**Vorhabenbezogener Bebauungsplan „Einrichtungskaufhaus Am Weinweg“,  
Karlsruhe-Oststadt  
Ergebnis der zweiten Öffentlichkeitsbeteiligung gem. § 3 Abs. 2 BauGB**

**Zusammenfassung der eingegangenen Stellungnahmen:**

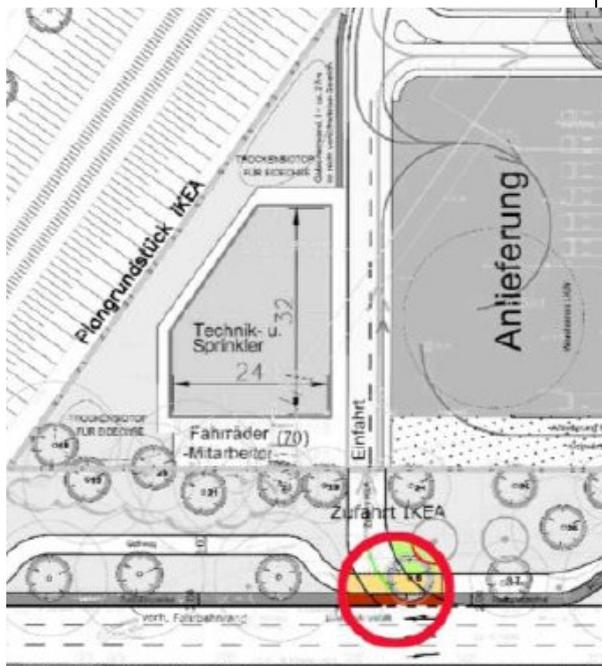
<ul style="list-style-type: none"> <li>• <b>1. Prüfung der Sichtverhältnisse an der Ausfahrt Anlieferung an der Gerwigstraße:</b></li> <li>• Aufgrund des Bahndamms werden Fußgänger und Radfahrer spät gesehen oder ausfahrende LKW fahren bis zum Fahrbahnrand der Straße und blockieren Geh- und Fahrradweg.</li> <li>• Eine Lösungsmöglichkeit könnte z.B. eine Ampelsteuerung sein, die mit der Kreuzung Ostring/Gerwigstraße optimiert abgestimmt wird.</li> </ul>	<p>Die Sichtverhältnisse für in die Gerwigstraße einfahrende Schwerverkehrsfahrzeuge wurden über Sichtdreiecke bereits vorab geprüft. Es sind ausreichende Sichtverhältnisse trotz des Bahndammes gegeben.</p> <p>Die Anregung wird überprüft. Es ist aktuell jedoch nicht davon auszugehen, dass dieses zusätzliche Ampelsignal in Koordination mit dem Knotenpunkt Ostring / Gerwigstraße notwendig ist.</p>
<ul style="list-style-type: none"> <li>• <b>2. Schaffung überdachter und für Lastenräder und Räder mit Anhängern geeignete Fahrradabstellanlagen:</b></li> <li>• Wir begrüßen die Lage und die Anzahl der Fahrradabstellplätze, auch für die Mitarbeiter.</li> <li>• Aus der Planung wird nicht ersichtlich, ob die Fahrradabstellanlagen überdacht und für ein erhöhtes Lastenradaufkommen bzw. Rädern mit Anhängern ent-</li> </ul>	<p>Kenntnisnahme</p> <p>Die Anregung wird zur Kenntnis genommen. Der Forderung nach einer Überdachung wird im Rahmen des Durchführungsvertrages (Mobilitätskon-</p>

<p>sprechend Abstellanlagen geeignet sind.</p>	<p>zept) teilweise Rechnung getragen. Das dort vorgesehene Fahrradabstellkonzept umfasst eine attraktive Lage in der Nähe des Eingangs; ebenerdig, einsehbar, funktionale Fahrradständer mit Anschlussmöglichkeiten für den Fahrradrahmen nach städtischem Standard in ausreichender Anzahl, soweit möglich witterungsgeschützt/überdacht, Beleuchtung, Platz für Fahrräder mit Anhängern bzw. Liege- und Lastenräder, Ladestationen für E-Bikes, öffentliche Luftpumpen, Schließfächer für Fahrradhelme und Taschen im Einrichtungshaus.</p>
<ul style="list-style-type: none"><li>• <b>3. Schaffung eines eigenen Radwegabzweigs vom Radweg an der Durlacher Allee zu den dortigen Fahrradabstellplätzen an der Südseite von IKEA.</b></li><li>• Wenn ein solcher Zugang unterbleibt, sind am Haupteingang Konflikte zwischen Radfahren und den Kunden mit Ihrem z.T. langen und schweren Waren absehbar.</li></ul>	<p>Der Radwegabzweig vom Radweg in der Durlacher Allee zu den Fahrradabstellplätzen Südseite IKEA wird in der weiteren Planung geprüft.</p>

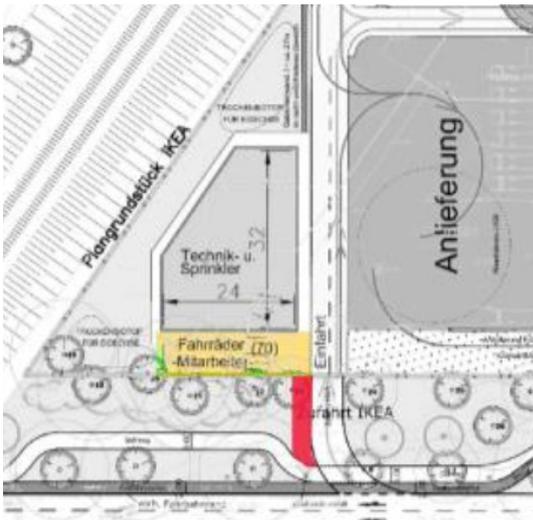
- **Ausfahrt vom Mitarbeiter-Fahrradabstellplatz**
- Der auf dem Plan im Westen gelegene Mitarbeiter-Fahrradabstellplatz hat keine Ausfahrt zum Geh- und Radweg an der Durlacher-Allee. Radfahrer werden hier auf der zweispurigen Einfahrt entgegen der Fahrtrichtung fahren. Den Umweg um das Einrichtungshaus wird wahrscheinlich keiner nehmen.
- Ich bitte Sie daher einen Zugangsweg (hier Rot eingezeichnet) zum Geh- und Radweg anlegen zu lassen, der ein ge-

fahrenloses Verlassen der Fahrradabstellanlage ermöglicht.

Die Anmerkungen zur Erschließung des Fahrradabstellplatzes für Mitarbeiter wird in der Ausführungsplanung geprüft und berücksichtigt, da es sich um einen nachhaltigen Vorschlag zur verkehrssicheren Anbindung der Mitarbeiter-Fahrradabstellanlage an das durchgehende Radwegenetz handelt. Die exakte Lage der Zuwegung wird im Detail im Genehmigungsverfahren bestimmt.

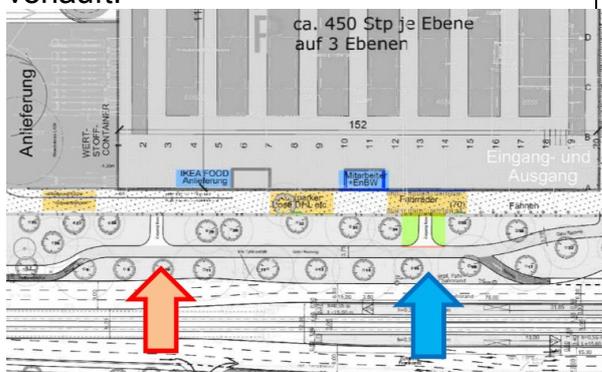
- **Zugang zu den Fahrradabstellplätzen**
- Um den gemeinsamen Geh- und Radweg zu erreichen, müssen Radfahrer entweder zurück zum Ein- und Ausgang, wo es Konflikte mit Fußgängern und deren Einkaufswägen geben könnte oder zum weiter westlich befindlichen Zugangsweg (Roter Pfeil). Aber auch hier wird es zu Konflikten mit Lieferanten (DHL ect.) und anderen LKW kommen, die rückwärts in die Gasse zum IKEA Food müssen. Auch die Mitarbeiter der EnBW könnten hier mit abfahrenden Radfahrern in Konflikt geraten.
- Prüfung des Zugangswegs über dem blauen Pfeil. Hierdurch hätten Radfahrer den direkten Zugang zum Geh- und Radweg der parallel zur Durlacher Allee verläuft.

Der Radwegabzweig vom Radweg in der Durlacher Allee zu den Fahrradabstellplätzen Südseite IKEA wird in der weiteren Planung geprüft.
